## 1\_a.42\_Parcela Industrial en el API-DS-02 HYTASA

(Hoja 14-16 del plano de ordenación pormenorizada completa)

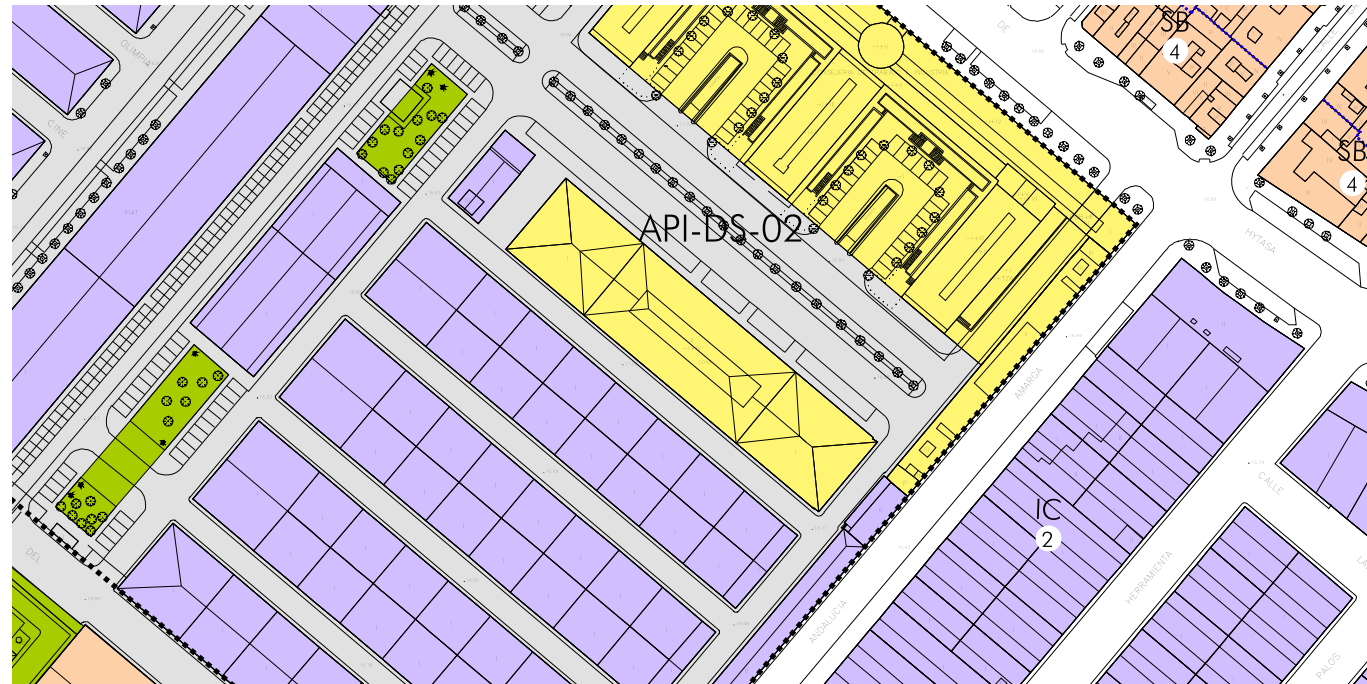
Se detecta la existencia de un error de representación gráfica en la ficha de planeamiento correspondiente al Ámbito de Planeamiento Incorporado de suelo urbano consolidado API-DS-02 Hytasa.

En concreto, se trata de la parcela 11 (nave antigua central eléctrica) del Polígono Industrial de Hytasa, calle Raso nº 2, que el PERI-AM-2 Hytasa II, aprobado definitivamente el 28 de junio de 1989, califica de industrial.

En el Texto Refundido la parcela aparece calificada de dotacional sin que exista entre las determinaciones complementarias incorporadas por el Plan General ninguna alteración sobre dicho particular. De lo anterior se pone de manifiesto la existencia de una discordancia entre la calificación otorgada por el PERI para la parcela (industrial) y la que aparece en el plano de ordenación pormenorizada completa, hoja 14-16 (dotacional).

El artículo 11.1.9. apartado tercero, letra c, de las Normas Urbanísticas del Plan General considera que las determinaciones gráficas de la ordenación, son las que expresamente se reflejan en el planeamiento pormenorizado de origen asumido, salvo que en la ficha del API correspondiente contenida en el Anexo I de las Normas se exprese la voluntad de alterarlas.

Dado que de la ficha de planeamiento API-DS-02 HYTASA no se desprende la intencionalidad del Plan General de alterar la ordenación del planeamiento que se incorpora -salvo en aquellos aspectos que están expresamente incluidos en la ficha de planeamiento-, se constata la existencia de un error material y el reconocimiento de la calificación derivada del PERI-AM-2.

SUBSANACIÓN DE ERROR
